**Rapport d’analyse environnementale
pour le projet de stabilisation des berges de la rivière Mascouche
sur le territoire de la ville de Terrebonne par la Ville de
Terrebonne**

Dossier 3211-02-308

Le 12 avril 2021

FIGURE 4 VUE EN PLAN TRAVAUX DE STABILISATION

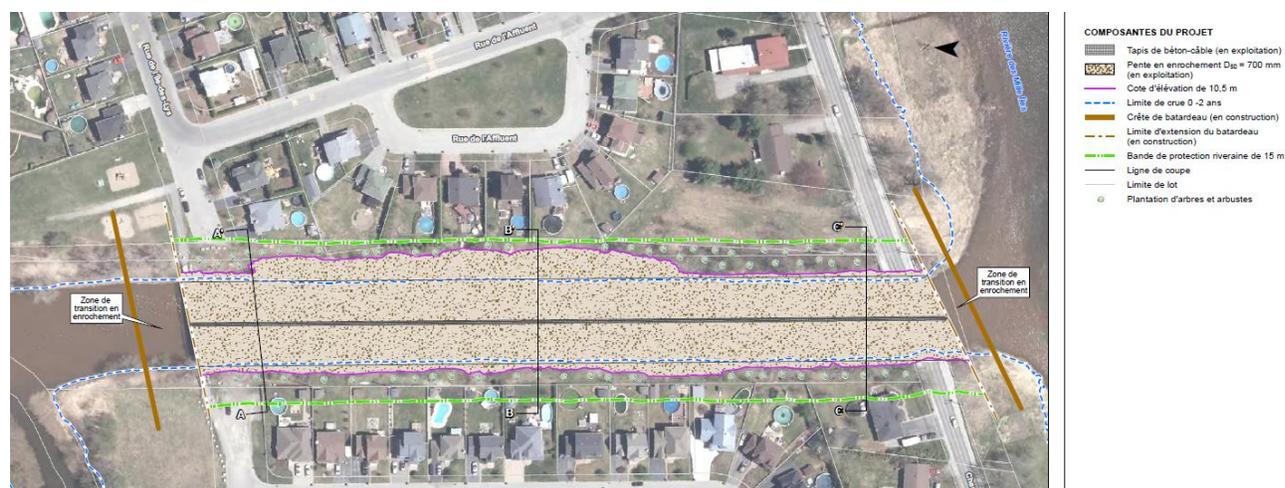
Les interventions prévues comportent un empiétement de l'ordre de 9 064 m² dans le littoral (voir figure 4) de la rivière Mascouche, ce qui occasionnera des modifications permanentes de l'habitat du poisson. Toutefois, l'initiateur est d'avis que les travaux auront un effet positif sur l'habitat du poisson, puisque la présence des enrochements permettra de créer des zones d'alimentation et des aires de repos tout en limitant la diffusion de matières fines dans l'eau.

Comme mentionné précédemment, les modifications permanentes en littoral occasionnées par les travaux sont estimées à environ 9 064 m². Cependant, malgré cette atteinte à l'habitat du poisson, la principale fonction écologique de libre circulation du poisson sera maintenue et les mesures d'atténuation et de suivi qui seront mises en place sont satisfaisantes. Ainsi, il est recommandé qu'aucune compensation ne soit exigée pour les modifications en littoral puisque la fonction de cet habitat sera maintenue.

L'équipe d'analyse est donc d'avis que la totalité des pertes en rive doit être compensée par une contribution financière ou un projet de compensation. En somme, il est recommandé que le montant de la compensation soit établi selon la méthode de calcul prévue à l'article 6 du Règlement sur la compensation pour l'atteinte aux milieux humides et hydriques conformément aux *Lignes directrices sur le calcul de la contribution financière exigible* à titre de compensation pour l'atteinte aux milieux humides et hydriques (MELCC, 2019). L'initiateur s'est d'ailleurs engagé à compenser financièrement pour lesdites pertes en rives.

FIGURE 5 COUPE TYPE DES TRAVAUX DE STABILISATION

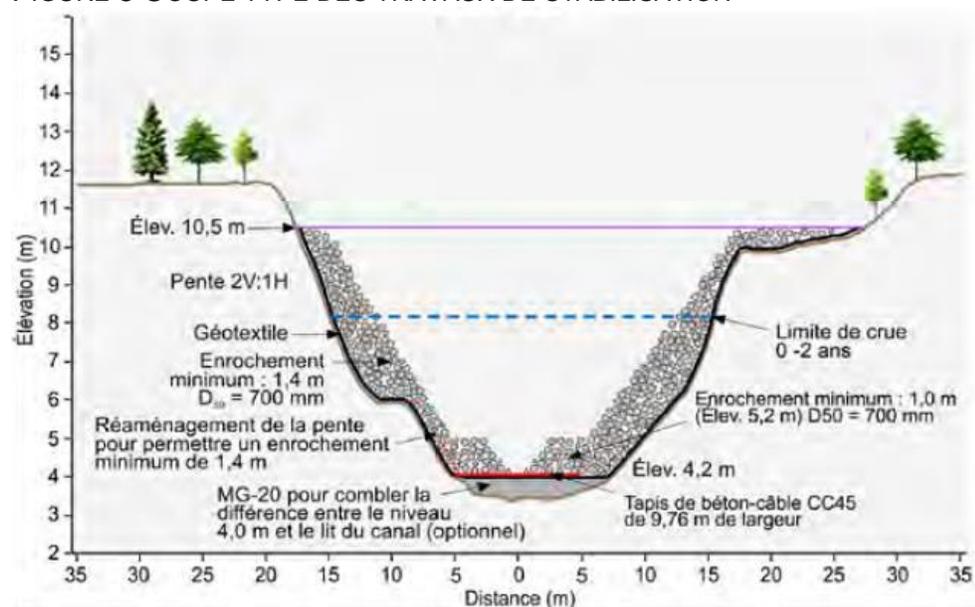
Enfin, une solution hybride a été élaborée en maintenant le tapis de béton-câble pour le fond du canal, mais en le recouvrant d'enrochement sur une bonne partie de sa largeur tout en conservant une section d'écoulement de 1 mètre de largeur. Cette option permet d'éviter d'excaver le fond du canal tout en limitant la présence du tapis béton-câble affleurant qui tend à artificialiser le milieu récepteur. De cette manière, l'utilisation de l'enrochement permet de maintenir un lit plus hétérogène favorisant un habitat de meilleure qualité pour le poisson sans toutefois augmenter l'influence hydraulique en amont du canal lors des crues.

Bien que l'équipe d'analyse ait émis certaines réserves sur l'utilisation du tapis béton-câble pour la stabilisation du lit du canal, elle est d'avis que la conception proposée est acceptable puisqu'elle assure une connexion hydraulique avec la rivière des Mille-Îles même en période d'étiage, assurant le libre passage du poisson. L'équipe d'analyse propose toutefois qu'un suivi de l'habitat du poisson soit mis en place par l'initiateur.
